**DONNÉES ADMINISTRATIVES DU DOSSIER**

<b>Adresse de l'installation contrôlée :</b> LE BOURG - 1 IMPASSE DES PRES 16190 SALLES LAVALETTE <b>Référence cadastrale :</b> C 854 C 853 <b>Coordonnées du propriétaire :</b> [REDACTED] LE BOURG - 1 IMPASSE DES PRES 16190 SALLES LAVALETTE <b>Tél :</b> / <b>Nom du locataire :</b> / <b>Tél :</b> /	<b>Référence dossier SPANC :</b> 14-362-002  <b>Date de la visite :</b> 07/04/2023 <b>Contrôleur :</b> David BARRIBAUD  <b>Personne rencontrée :</b> Le Propriétaire  <b>Visite dans le cadre d'une vente :</b> Oui
--	--

## CONCLUSION DU SPANC SUR LE FONCTIONNEMENT ET L'ENTRETIEN DE L'INSTALLATION

### **INSTALLATION NON CONFORME**

**SCHEMA INSTALLATION :**

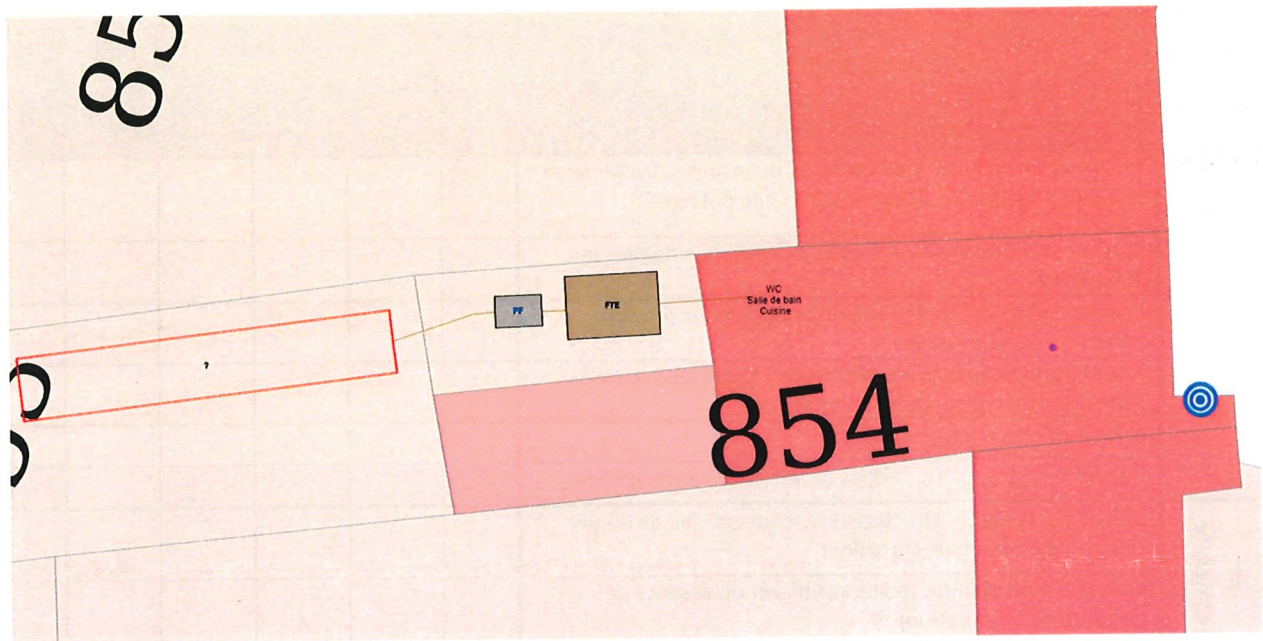
Provenance des eaux usées collectées	Type	Volume (m3)	Accessibilité	Écoulement	Signes d'altération
Toutes les eaux	Fosse toutes eaux sans préfiltre intégré	3	OUI	Saturation	OUI
Toutes les eaux	Préfiltre séparé à pouzzolane	0.2	OUI	Bon	OUI
<b>Observations :</b> - Fosse toutes eaux engorgée (niveau d'eau intérieur anormalement haut) et débordement visite au niveau de la trappe d'accès. - Absence d'un couvercle permettant la fermeture de la rehausse. - La fosse est déformée au niveau de l'ouverture et présence d'odeurs. - Toit du préfiltre déformé. - Absence de matériaux filtrants dans le préfiltre.					
<b>Éléments probants :</b> Non le dimensionnement

Provenance	Type	Surface(m²) / Linéaire (ml)	Nombre de départs	Longueur de drains (ml)
Toutes les eaux	Tranchées d'épandage	24	2	12
<b>Éléments probants :</b> Non pour l'existence et pour le dimensionnement				
<b>Observations :</b> - Pas d'éléments probants : Système sur les dires du propriétaire, pas d'accès.

PROBLEMES CONSTATES SUR L'ANC DIAGNOSTIQUE	INSTALLATION SITUÉE EN ZONE A ENJEUX SANITAIRES OU ENVIRONNEMENTAUX		
	<input checked="" type="checkbox"/> NON	<input type="checkbox"/> OUI	
		<input type="checkbox"/> Enjeux Sanitaires	<input type="checkbox"/> Enjeux Environnementaux
<input type="checkbox"/> Absence d'installation	<b>Non-respect de l'article L1331-1-1 du Code de la Santé Publique</b> <ul style="list-style-type: none"> <li>➤ Mise en demeure de réaliser une installation conforme dans les meilleurs délais</li> </ul>		
<input checked="" type="checkbox"/> Défaut de sécurité sanitaire <input checked="" type="checkbox"/> Défaut de structure ou de fermeture (des ouvrages constituant l'installation) <input type="checkbox"/> Implantation à moins de 35 m en amont hydraulique d'un puits privé déclaré pour l'EAP d'un bâtiment ne pouvant pas être raccordé au réseau public de distribution	<b>Installation présentant un danger pour la santé des personnes : Installation non conforme</b> <ul style="list-style-type: none"> <li>➤ Travaux obligatoires sous 4 ans</li> <li>➤ <b>Si vente</b> travaux dans un délai de 1 an</li> </ul>

<input checked="" type="checkbox"/> Installation incomplète <input type="checkbox"/> Installation significativement sous dimensionnée <input checked="" type="checkbox"/> Installation présentant des dysfonctionnements majeurs	<b>Installation Non Conforme</b> <ul style="list-style-type: none"> <li>➤ <b>Si vente</b> travaux dans un délai de 1 an</li> </ul>	<b>Installation présentant un danger pour la santé des personnes : Installation Non Conforme</b> <ul style="list-style-type: none"> <li>➤ Travaux obligatoires sous 4 ans</li> <li>➤ <b>Si vente</b> travaux dans un délai de 1 an</li> </ul>	<b>Installation présentant un risque environnemental avéré : Installation Non Conforme</b> <ul style="list-style-type: none"> <li>➤ Travaux obligatoires sous 4 ans</li> <li>➤ <b>Si vente</b> travaux dans un délai de 1 an</li> </ul>
<input checked="" type="checkbox"/> Installation présentant des défauts d'entretien ou une usure de l'un de ses éléments constitutifs	Liste de recommandations pour améliorer le fonctionnement de l'installation

- Mettre en place un dispositif de sécurisation au niveau de la rehausse de la fosse toutes eaux. Le propriétaire doit impérativement avertir le SPANC dès le changement effectué. Ainsi, une contre visite gratuite du SPANC pourra être effectuée et un nouveau rapport pourra être établi avec une nouvelle conclusion qui devrait annuler le classement en « Défaut de fermeture ». Ceci entraînera alors la modification de la fréquence du contrôle périodique, qui passera de 5 à 10 ans. A défaut d'information au préalable de la part du propriétaire, la modification ne pourra être prise en compte qu'à la suite d'un nouveau contrôle organisé par le SPANC.

- Installer pour l'ensemble des eaux usées une filière complète réglementaire et au dimensionnement adapté.

- Mettre en place une ventilation en sortie du traitement primaire. La monter à 40cm au-dessus du faîtage et ajouter un extracteur afin de faciliter l'évacuation des gaz corrosifs pour la pérennité des ouvrages.

- Rajouter des matériaux filtrants dans le préfiltre afin de piéger les particules fines et limiter le colmatage du traitement secondaire.
